改善箇所説明図

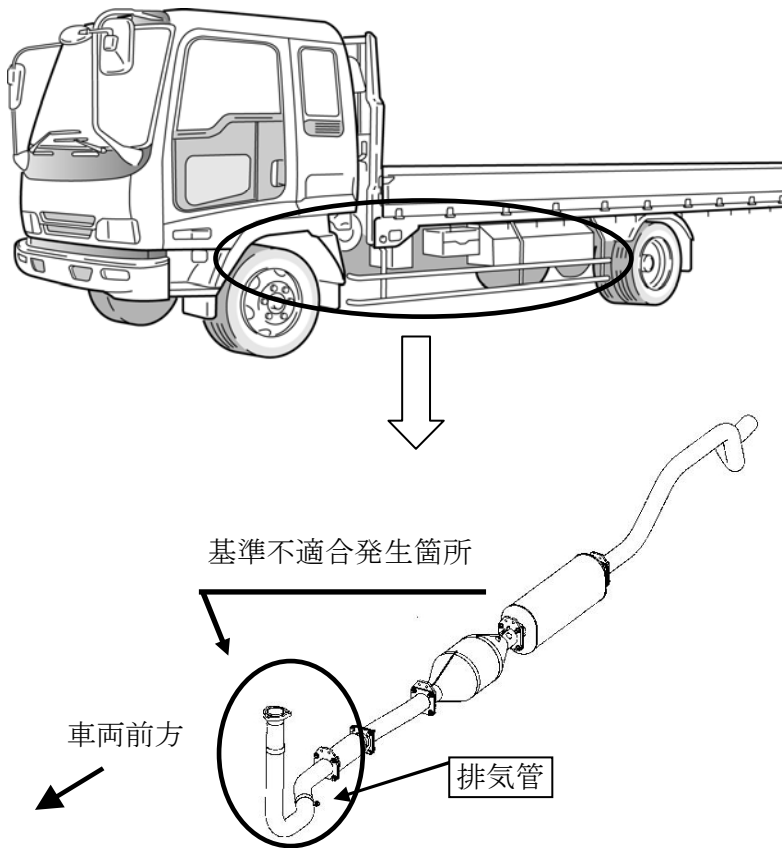
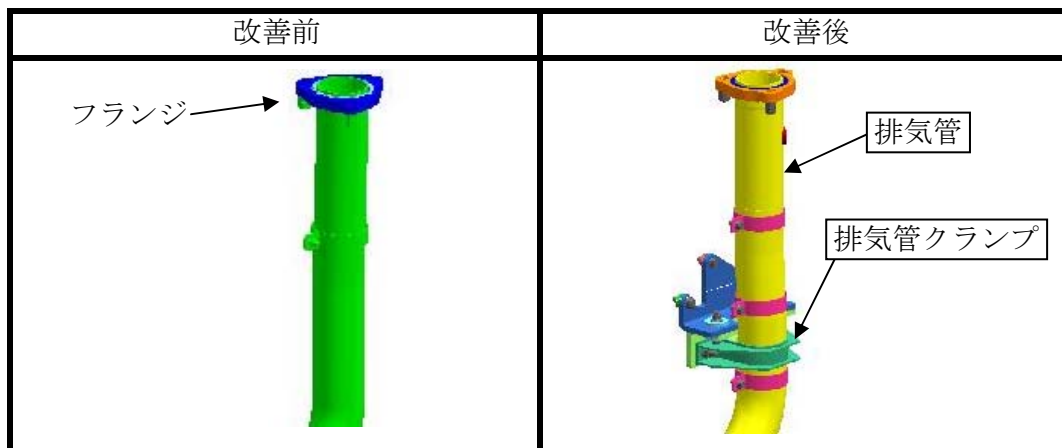
圧縮天然ガス自動車において、排気管の固定方法が不適切なため、共振振動を起こし、排気管のフランジ部に亀裂が入ることがある。そのため、そのままの状態で使用を続けると、排気管が折損し、騒音が増大するおそれがある。

全車両、排気管にクランプを追加する。なお、当該クランプの追加に伴い、排気管の形状を変更する。

識別：キャブバックパネルの左下側付近に青色シールを貼付する。
